RESTAURATION HYDRAULIQUE ET ÉCOLOGIQUE DE LA LONE DES CERISIERS

LES AVENIERES-VEYRINS-THUELLINS (38)

Mémoire en réponse aux commentaires et questions CSRPN – CDNPS

Figure 1 : Evolution des berges de la lône des Cerisiers entre 1931 et 1982 (en haut) ; et entre 1982 et 2020 (en bas). Source : AVP CNR, 2021 ; Images aériennes IGN de 1982 (en haut) et 2020 (en bas).

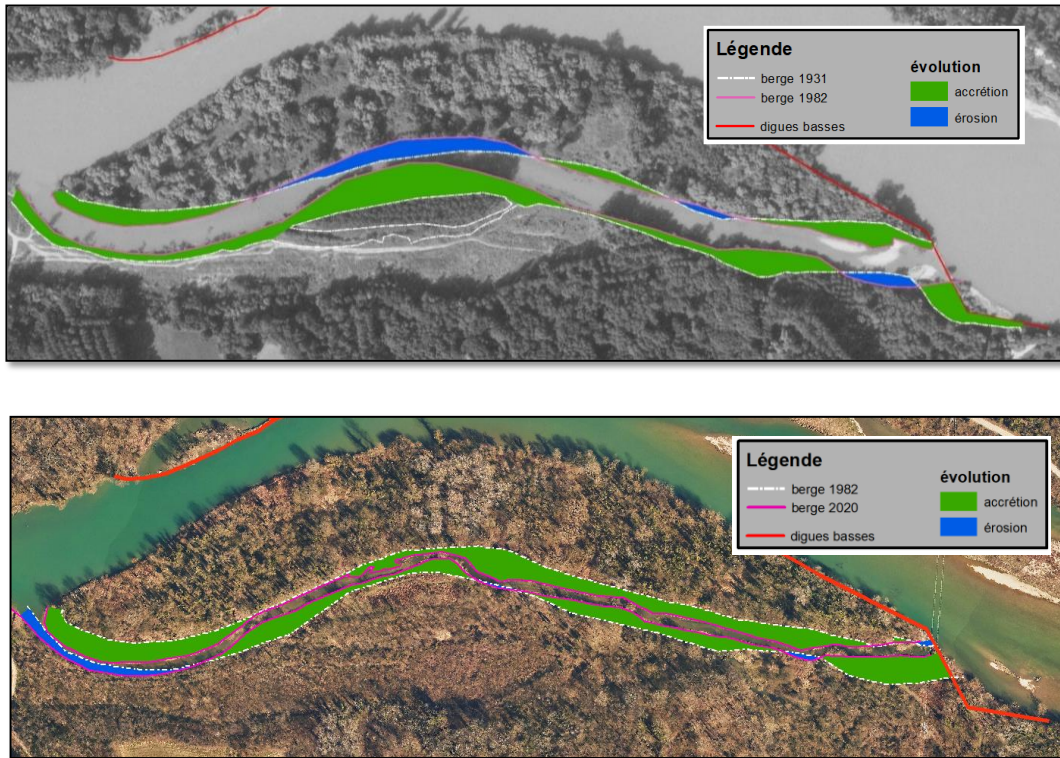
Par ailleurs la disparition de la digue enrochée semble une amélioration pour la dynamique fluviale mais en cas de crue petite ou moyenne quelles conséquences sur le bois des Cerisiers et sur les réactions éventuellement négatives de son propriétaire qui pourrait se plaindre des travaux envisagés.

Avant la mise en dérivation du Rhône, la digue était submersible aux eaux moyennes et hautes, la crête de digue se situant à 70 cm en-dessous du niveau des eaux ordinaires d'été (soit 600 m³/s). D'après l'analyse diachronique des images aériennes entre 1931 et 1982 (**Figure 1**), on peut voir que dans un contexte de connexion amont très fréquente et de débits importants, la rive gauche a majoritairement subi une accrétion accompagnée par un recul de berge sur la rive droite, sauf sur une petite zone à l'amont de la lône mais qui depuis s'est fortement atterrie.

La lône est actuellement bordée par de larges banquettes de sédimentation (jusqu'à 6m de large et 3m d'épaisseur) issue d'une accrétion moyenne de 515 m²/an entre 1982 et 2020 (**Figure 1**). La réactivation des processus d'érosion/dépôt a pour objectif de reprendre les matériaux déposés latéralement dans le chenal historique de la lône ; et devrait principalement être active en rive droite (ligne d'extrados).

Figure 4 : Composition granulométrique des sédiments prélevés sur la banquette en rive droite.

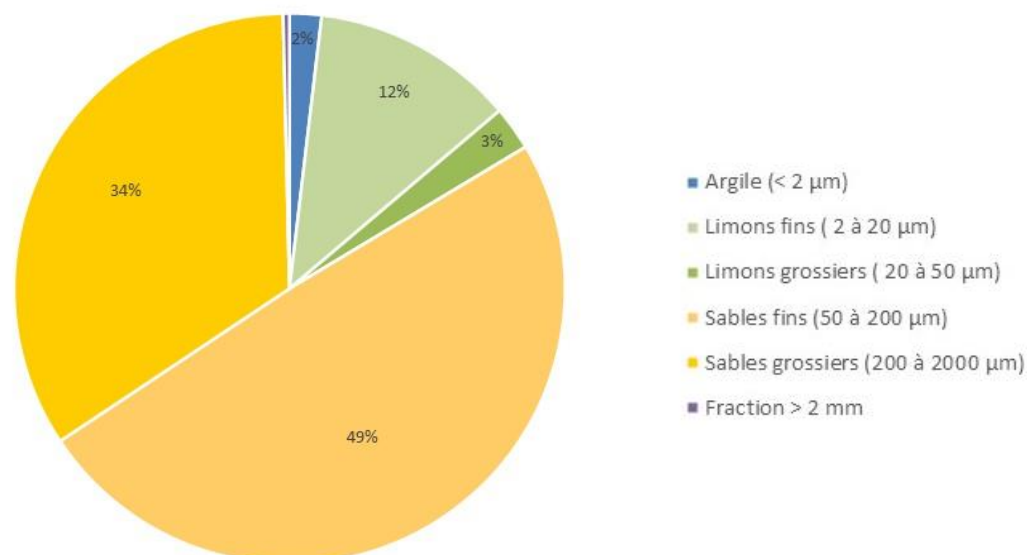
Les sédiments bougés par les travaux sont réinjectés à l'aval de l'entrée de la lône, côté Rhône. Est-ce que le banc latéral va "surnager" au débit réservé le plus faible ? Si oui, la vérification de la renouée est probablement à prévoir dessus.

Les matériaux de déblais alluvionnaires seront réinjectés à l'aval de l'entrée de la lône. Il s'agit d'un volume très faible : environ 10 000 m³ ; en grande partie constitué de matériaux fins : la fraction > 2mm représente environ 0.5% (**Figure 4**). La réinjection ne devrait donc pas avoir d'effet de sur la ligne d'eau. A noter qu'une réhausse de la ligne de d'eau serait plutôt défavorable à la renouée, déjà très présente sur le banc.
